关于中冶·黄石公园规划条件核实有关情况的公示

根据黄石中冶置业有限公司申请，我局对中冶·黄石公园项目进行现场核验，实际建成情况与规划许可存在以下不一致：1、根据供电部门意见，一期新增两处配电房，二期AB组团室外配电房位置调整。2、根据二次深化设计，一期增加一处门卫室、四处人防地下室疏散口，二期B组团增加室外公共电梯。3、二期D组团商业及2#、3#门卫室发生位移，经第三方日照复核，满足规范要求，并通过专家论证。为广泛听取意见，根据《中华人民共和国城乡规划法》和《关于城乡规划公开公示的规定》（建规[2013]166号）要求，现予公示。在公示期间，有关单位或个人对以上公示内容有何意见或建议，可通过以下方式反映。

二期D组团31#42#楼首层商业移位对比

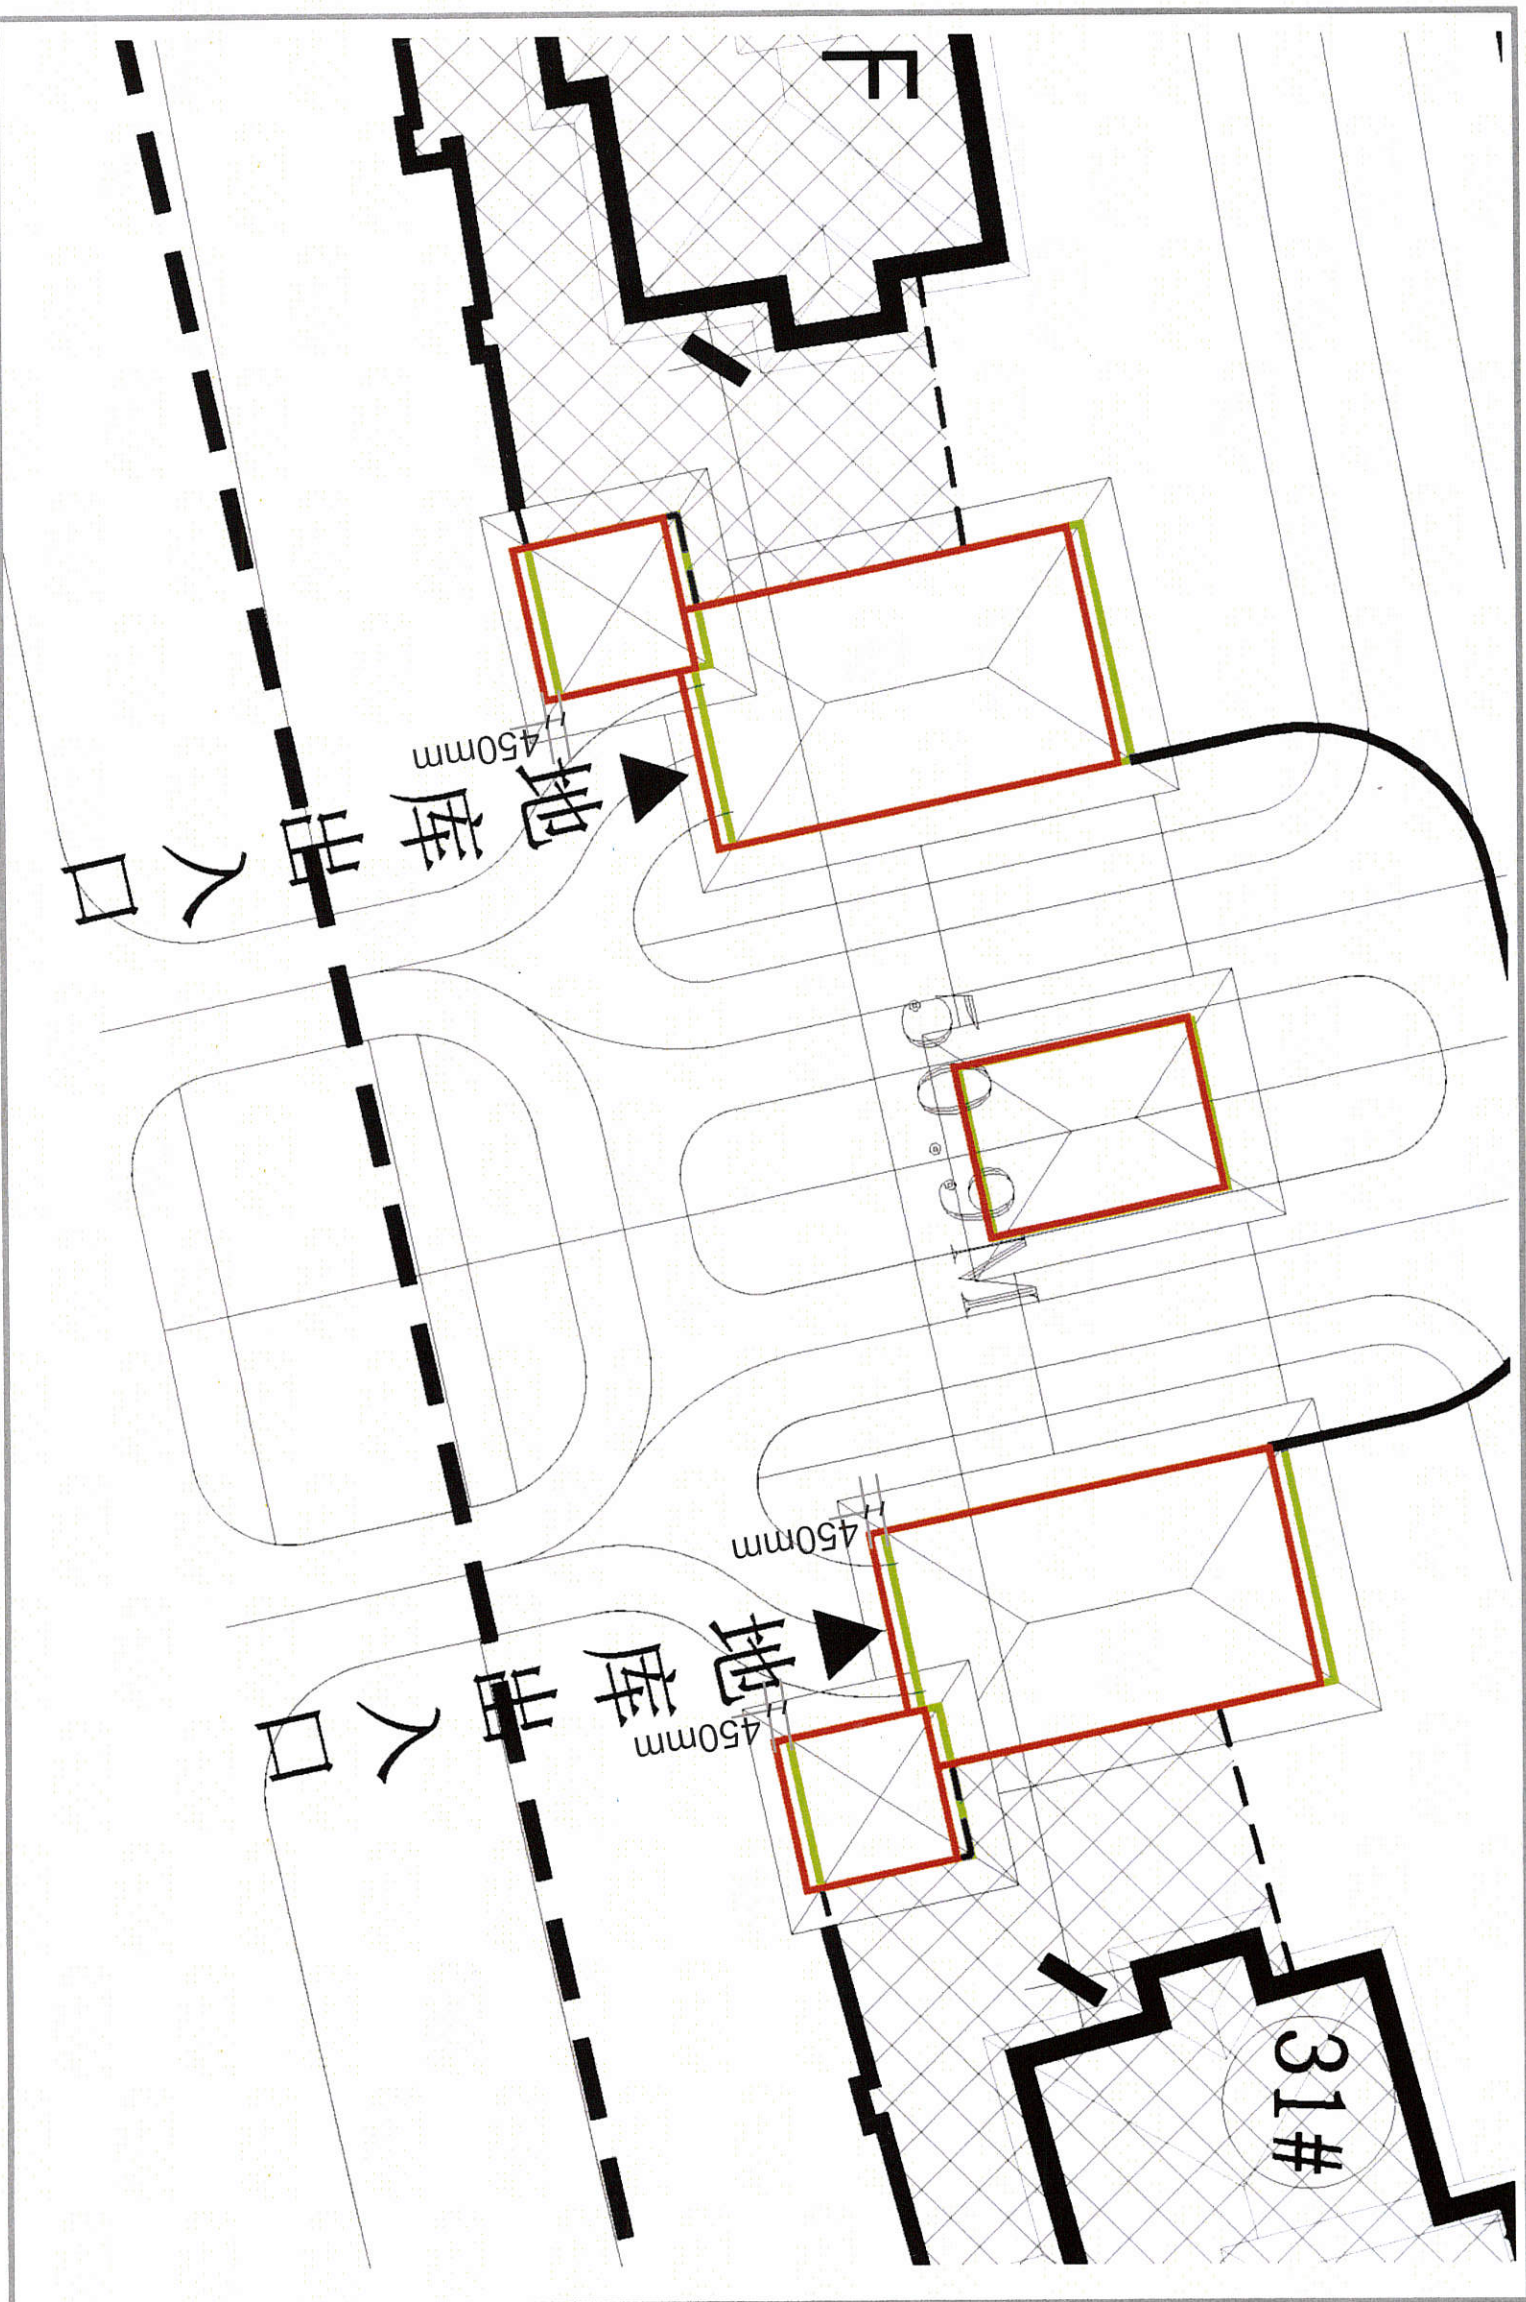
31#楼西侧42#楼东侧商业设置有局部二层，且与中间门楼采用格栅相连形成一体，作为二期的小区主要出入口，门楼处商业往南整体移动0.45M，规划指标均无调整。

二期D组团2#3#门卫室移位对比

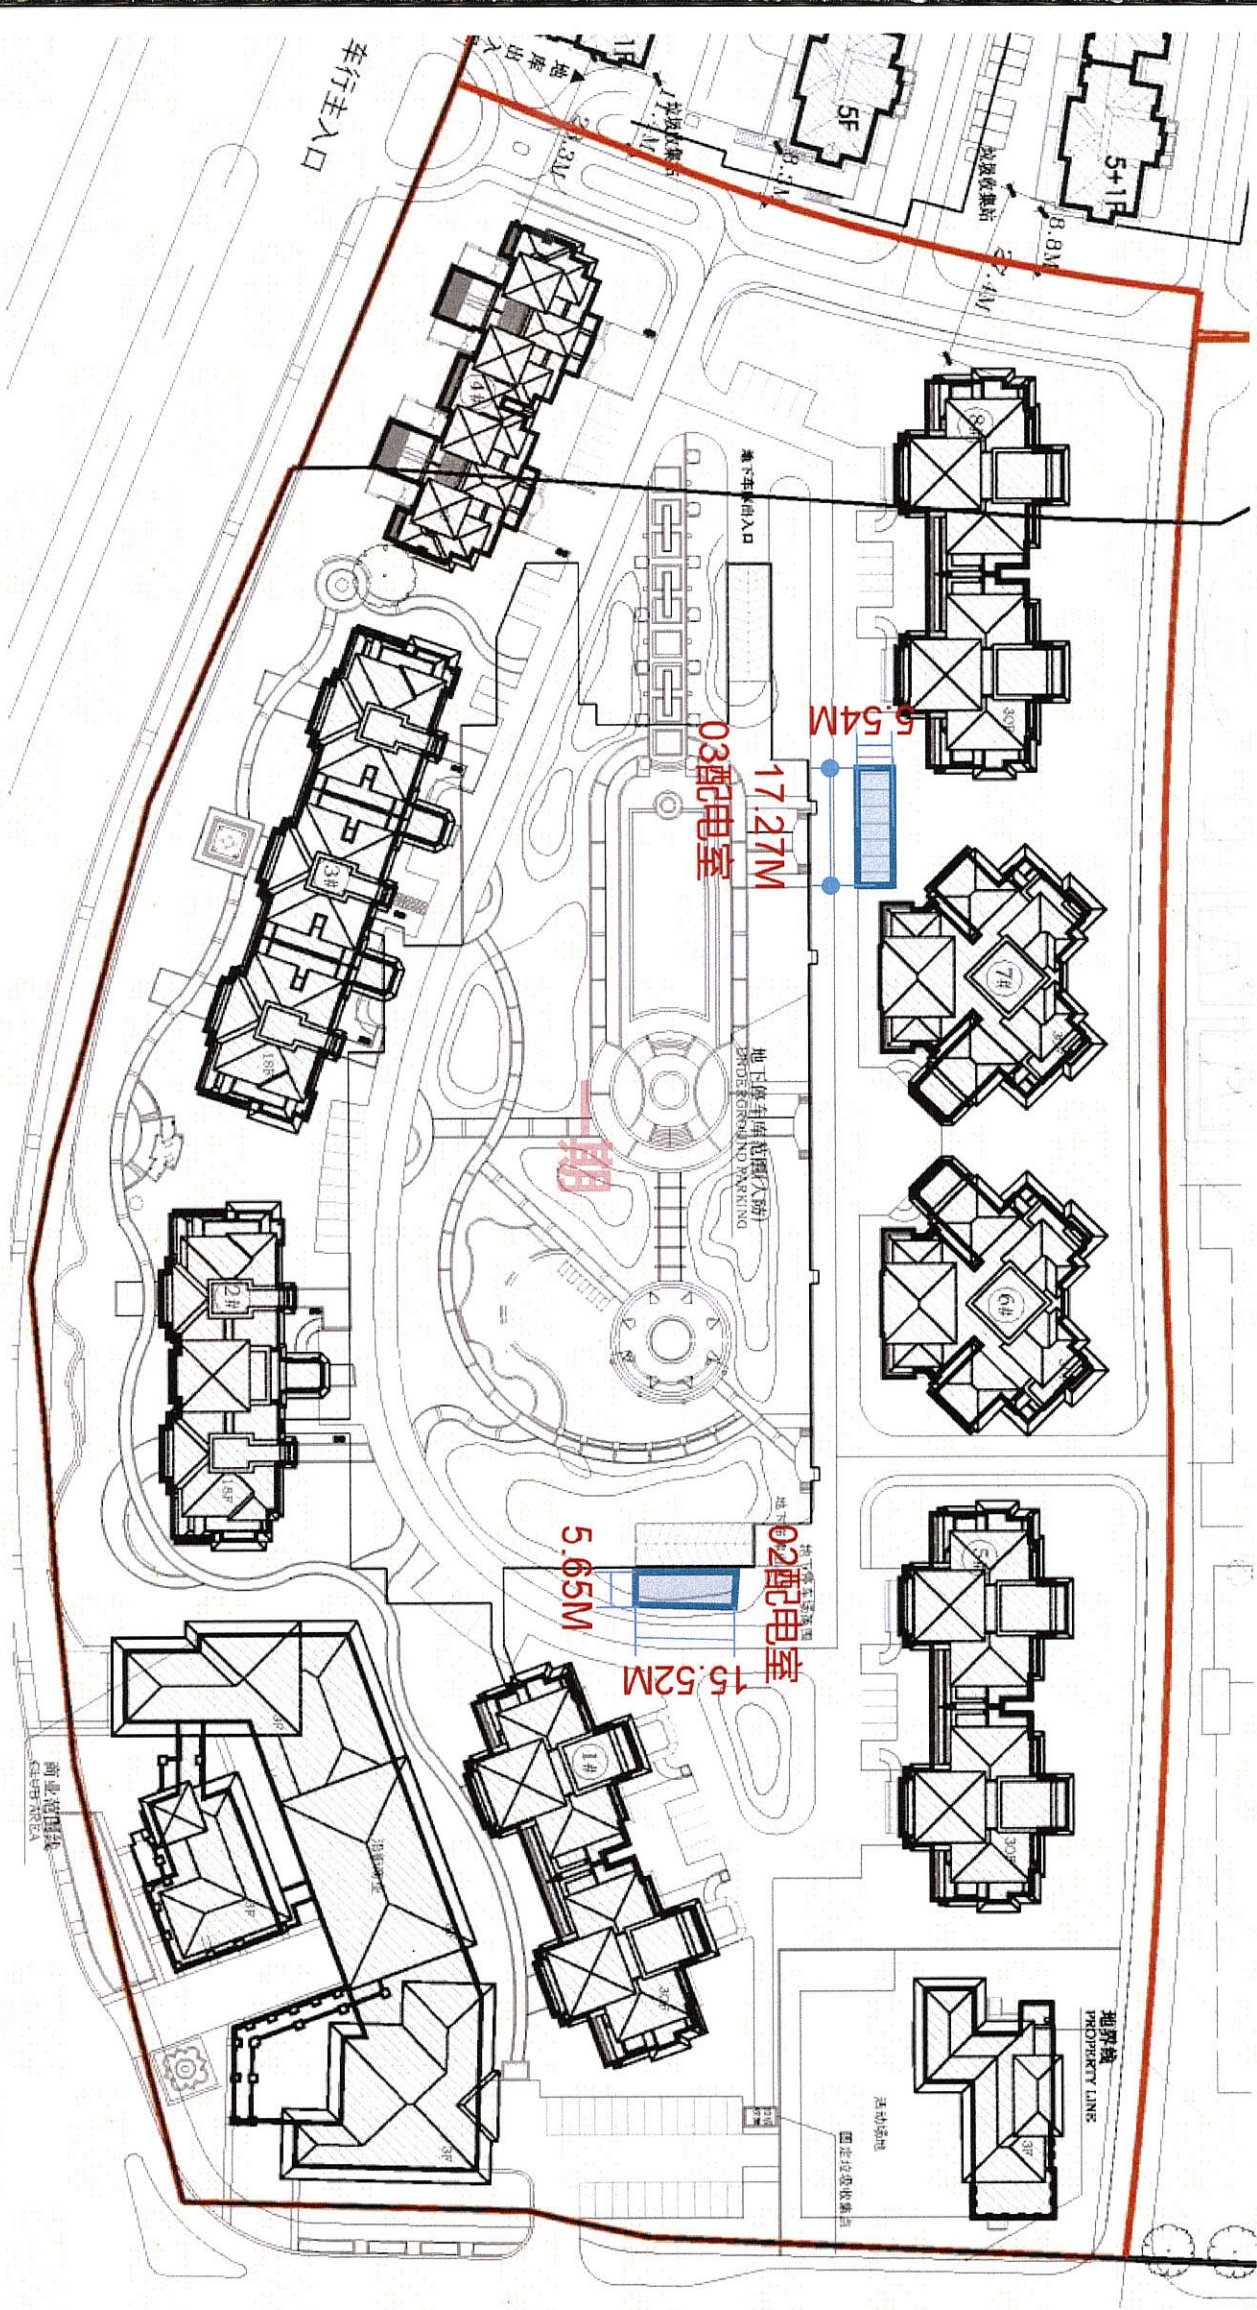
门卫室位置在二次深化设计时与前期报规景观图纸有所调整，均往东面移动约0.9M。规划指标均无调整。

一期添加配电房位置

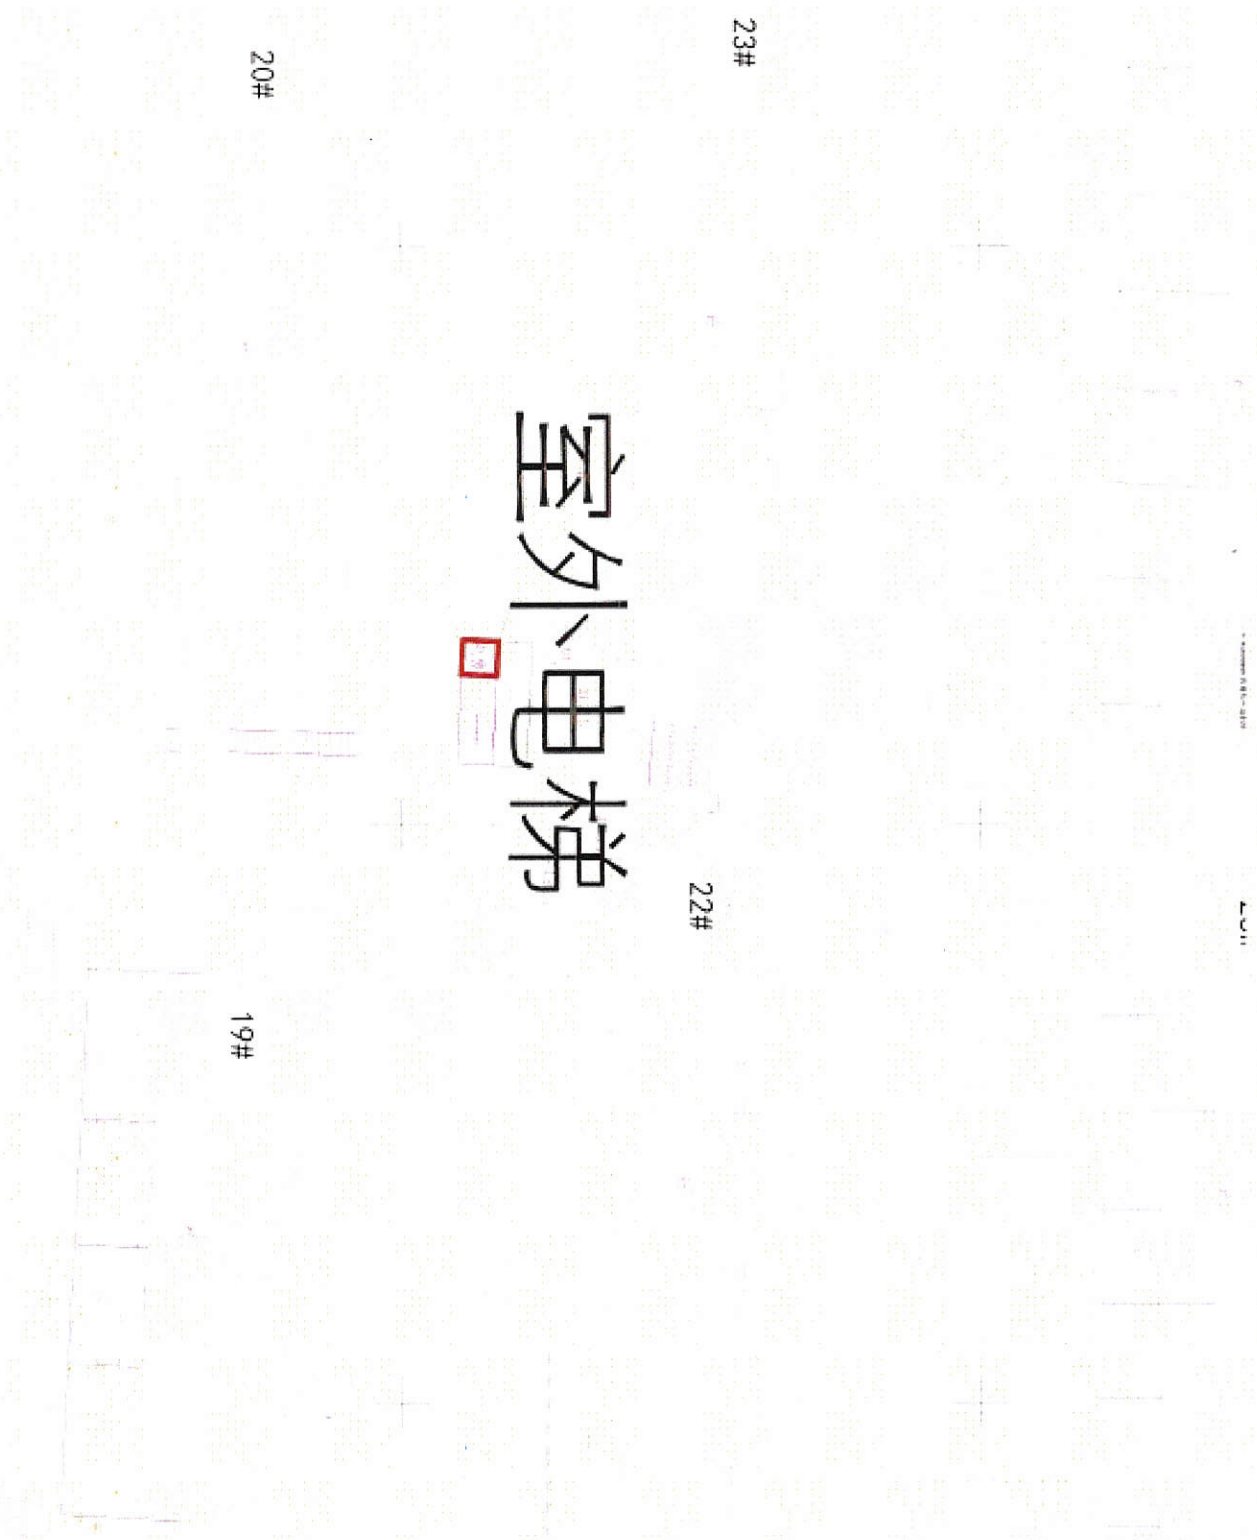
因原配电房设置

于一期地下室，应供电部门要求，将配电房调至地面，相关调整均有供电部门意见及相应图纸。经复核，对主楼日照无影响。

增加的配电房面积为

183.37 m²。

02配电室：面积：87.69m²

03配电室：面积：95.68m²

二期B组团添加室外电梯位置

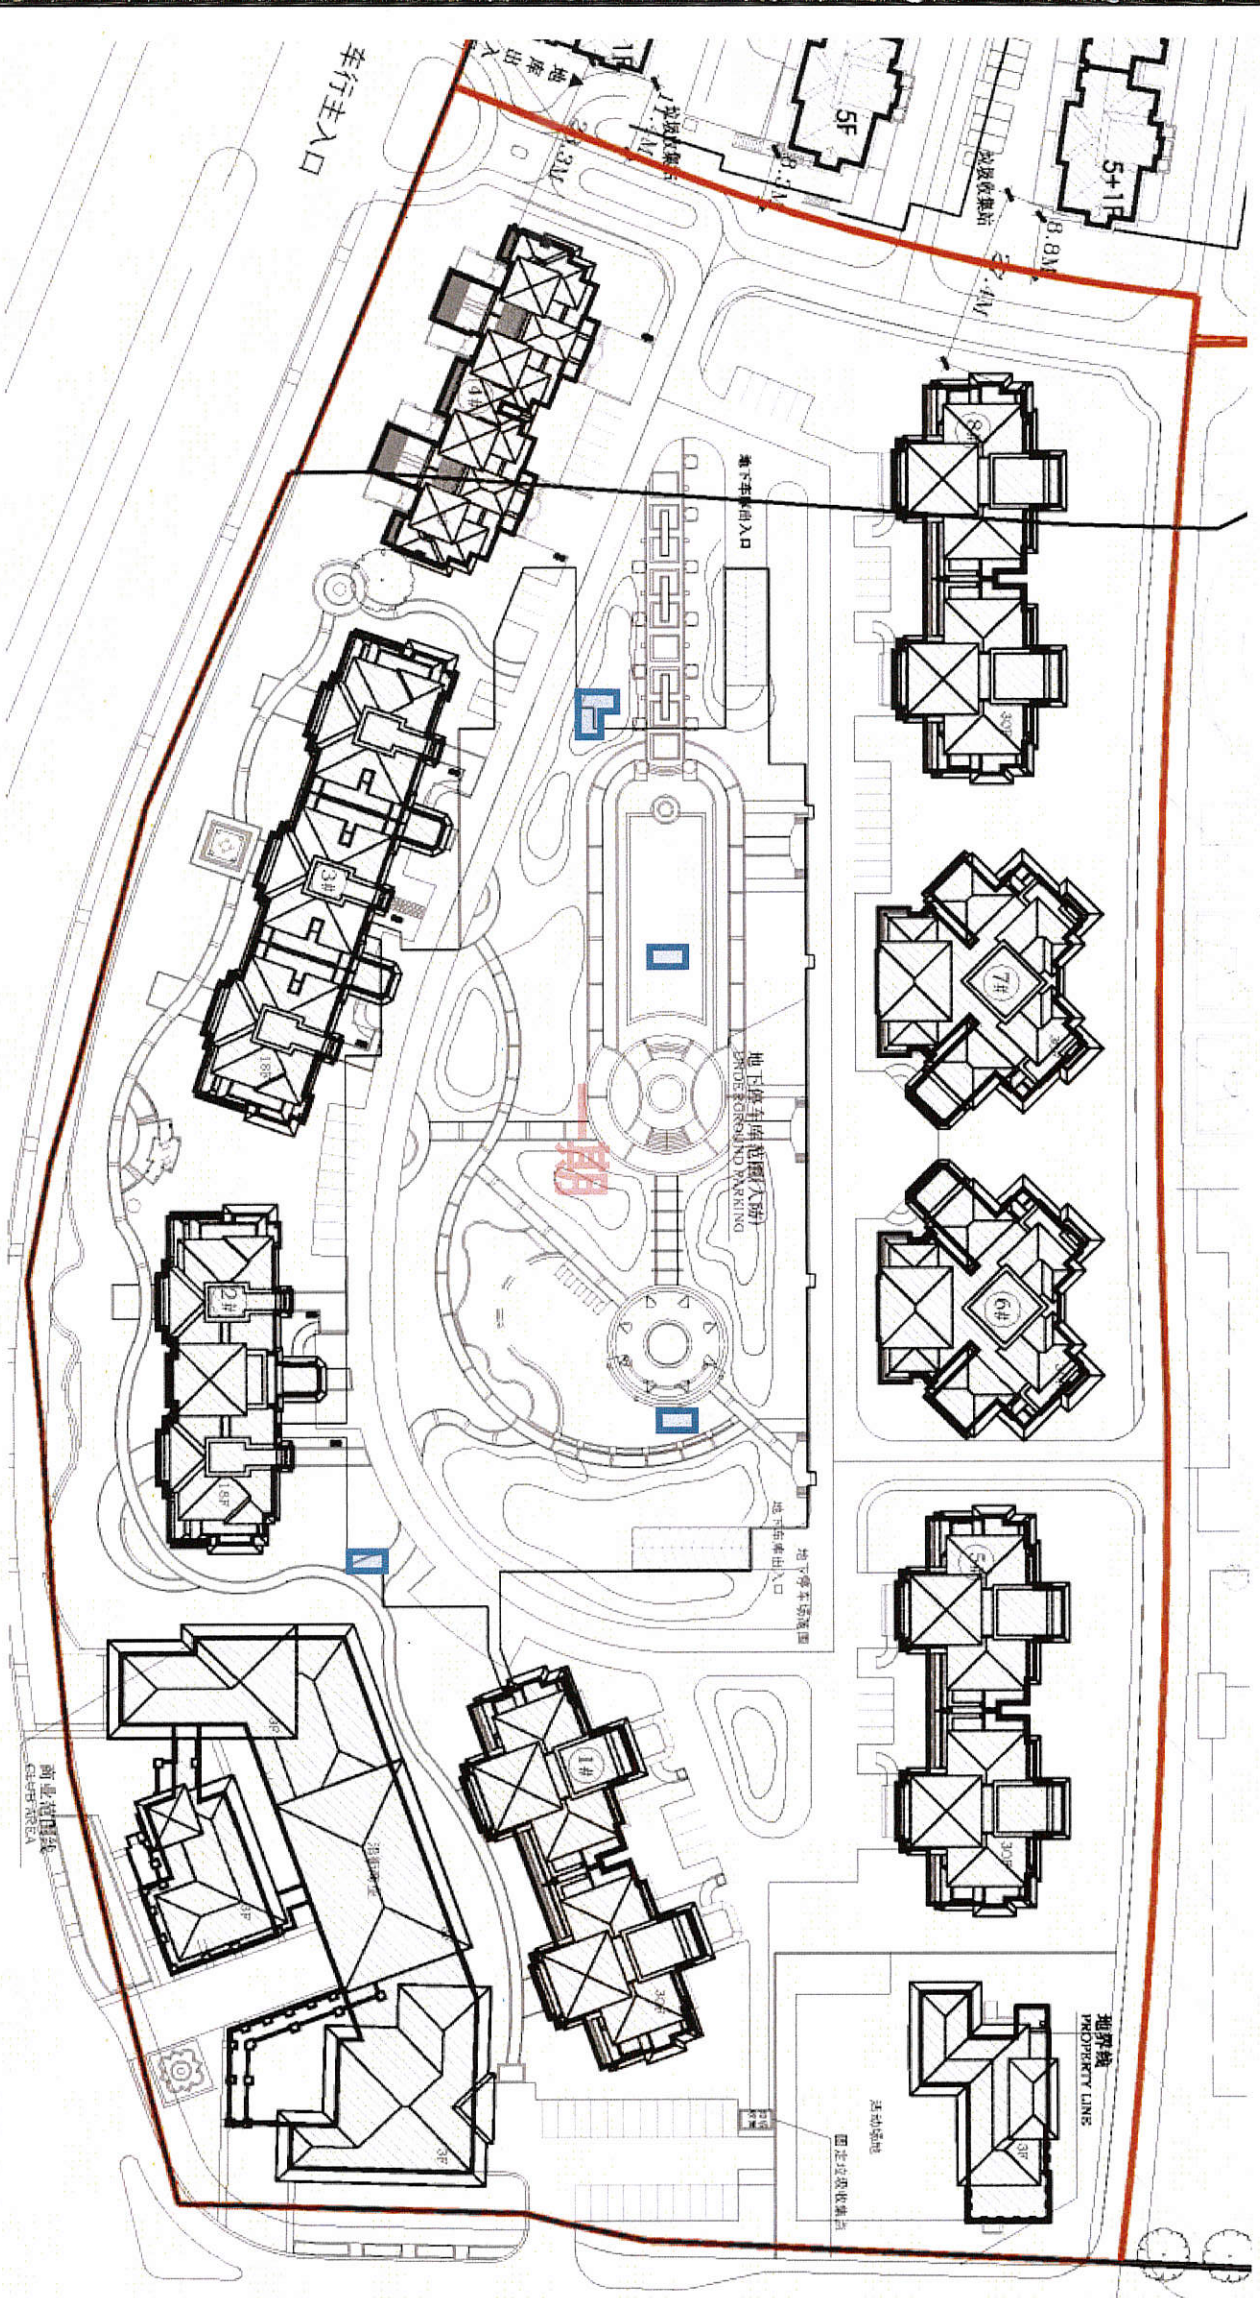
因二期B组团前后两栋场地高差较大，为方便人行走，故在22#23#楼之间增加室外电梯及楼梯，增加的面积为23.65 m²。该电梯仅在首层和顶层开门，顶部与室外地面采用钢连廊连接，结构稳定，楼梯及连廊两边采用1.2M高栏杆防护，整体设计上均满足规范及安全要求。室外电梯已移交小区物业公司进行维护管理。黄石中冶置业有限公司承诺：室外电梯质保期内由我司负责确保正常运行与维护，质保期外我司督促物业公司做好室外电梯正常运行及维护工作。
